RESOLUCIÓN No.

POR MEDIO DE LA CUAL SE OTORGA UN PERMISO DE VERTIMIENTOS Y SE ADOPTAN OTRAS DETERMINACIONES

LA DIRECTORA (E) DE LA REGIONAL VALLES DE SAN NICOLÁS DE LA CORPORACIÓN AUTÓNOMA REGIONAL DE LAS CUENCAS DE LOS RÍOS NEGRO Y NARE, CORNARE. En uso de sus atribuciones legales y delegatarias y en especial las previstas en la Ley 99 de 1993, Decreto-Ley 2811 de 1974, Decreto 1076 de 2015

6. Que mediante auto de trámite se declaró reunida la información para decidir, frente al trámite ambiental de **PERMISO DE VERTIMIENTOS**, solicitado por la sociedad **AVICOLA SAN MARTIN S.A**, por medio de su gerente el señor **GUILLERMO MARIA ARCILA ZULUAGA**.

1. Características Sistema de Tratamiento de Aguas Residuales Domésticas “STARD” Vargas

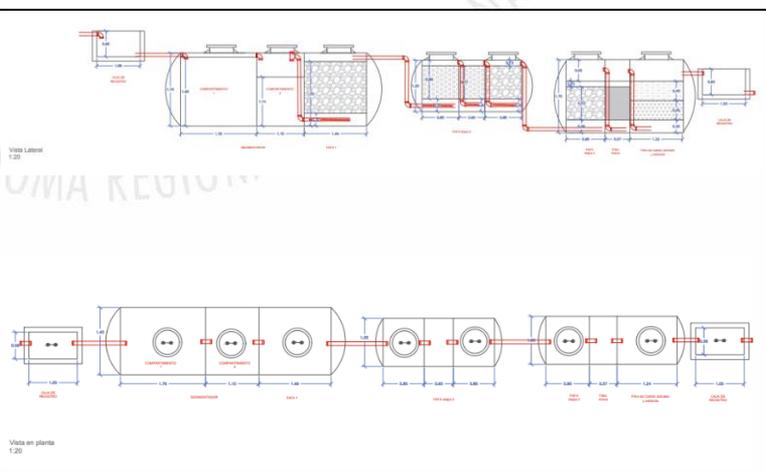
Mediante la solicitud con radicado CE-18382-2023 del 10 de noviembre de 2023, La parte interesada manifiesta que el STARD, no presenta modificaciones.

Al día de la visita se pudo constatar que el sistema de tratamiento de las aguas residuales domésticas es un sistema prefabricado y cuenta con las unidades de sedimentación, filtros y como tratamiento terciario filtros con arena y carbón activado. De otro lado el sistema de tratamiento no doméstico aún no ha sido implementado; se encuentran a la espera de ser evaluado por parte de Cornare; sin embargo, en la actualidad cuenta con una trampa de grasas y un sedimentador.

3. Características del Sistema de Tratamiento de Aguas Residuales no Domésticas – “STARnD”: Galpones

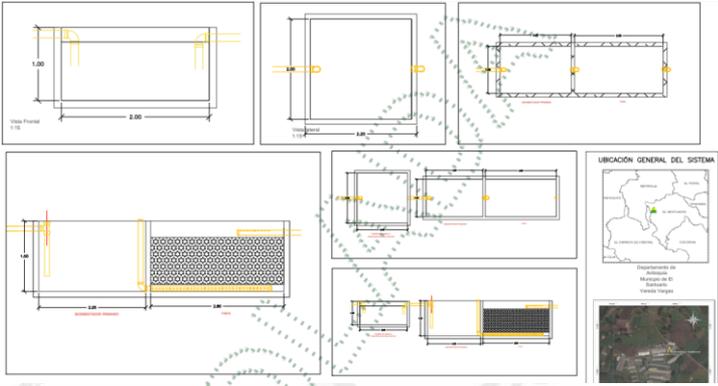
El STARnD presenta la siguiente modificación: Incluye un desarenador y una trampa de grasa para el STARnD y se adiciona un sistema de los galpones el cual solo generaría vertimiento 3 veces al año, es decir, en los momentos que se realiza limpieza a los mismos, cada galpón se lava cada año y medio. Caudal no domestico aprobado es de 0.188 L/s más el de los galpones que sería de 0.46 L/s.

- ✚ La Evaluación Ambiental del Vertimiento “EAV”, presentado fue modificado y ajustado; incluyendo la unidad del sedimentador y trampa de grasas al sistemas de tratamiento de aguas residuales no domésticas y el nuevo sistema de tratamiento de aguas residuales no domésticas utilizado en el lavado de los galpones; así mismo, describieron las mejoras ambientales implementadas en la granja, con vertimiento a fuente hídrica; acorde a lo establecido en el Decreto artículo 2.2.3.3.5.3 del Decreto 1076 de 2015 y el Decreto 050 de enero 16 de 2018 , artículo 9 que modifica el artículo 2.2.3.5.3 del Decreto 1076 de 2015.

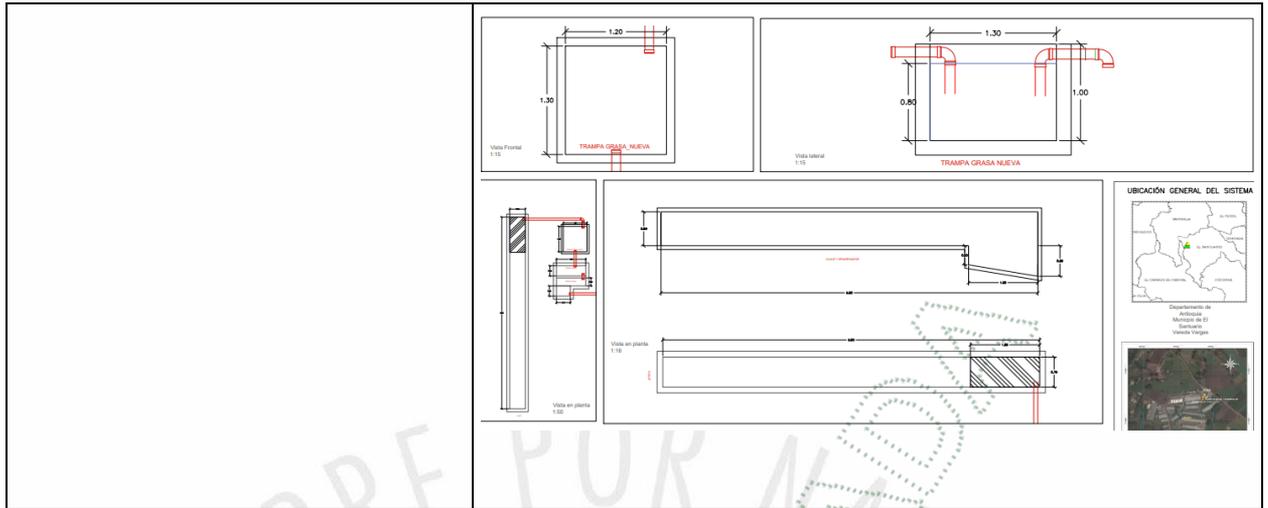
Los resultados de la caracterización realizada al efluente conjunto del STARD y STARnD, no cumple con los valores máximos permitidos en el artículo 15 de la Resolución 0631 e 2015, para los parámetros: DBO5, DQO, SST y Fenoles Totales. Los demás parámetros establecidos en el artículo 15 cumple con el valor máximo permitido o con el análisis y reporte. Por lo anterior, debe presentar un plan de mejoramiento del STARD con el fin de cumplir con los límites máximos permitidos.

3.Características del Sistema de Tratamiento de Aguas Residuales no Domésticas – “STARnD”: Galpones

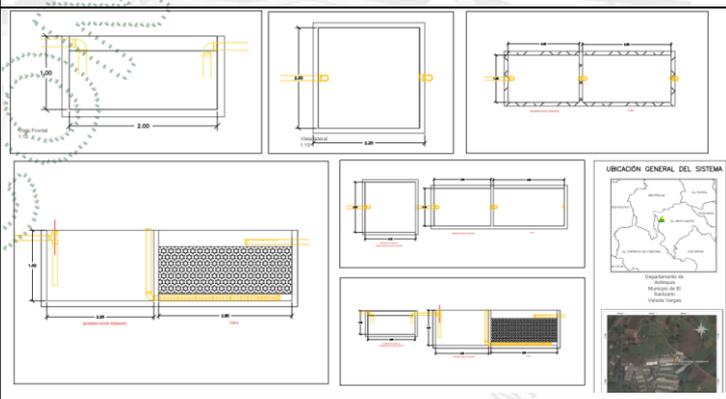
- ✚ El interesado solicitó a Cornare la modificación y renovación del permiso de vertimiento para lo cual propone: Incluir dentro del permiso actual un nuevo Sistema de Tratamiento de Aguas Residuales no Domésticas utilizado para el lavado de los Galpones e Incluir dos unidades al segundo Tratamiento al Sistema de Tratamiento de las Aguas Residuales no Domésticas denominado Vargas; por lo tanto, la información técnica allegada por la parte interesada fue evaluada por parte de Cornare, concluyendo que ésta se encuentra ajusta y permite hacer las respectivas modificaciones al permiso de vertimientos.
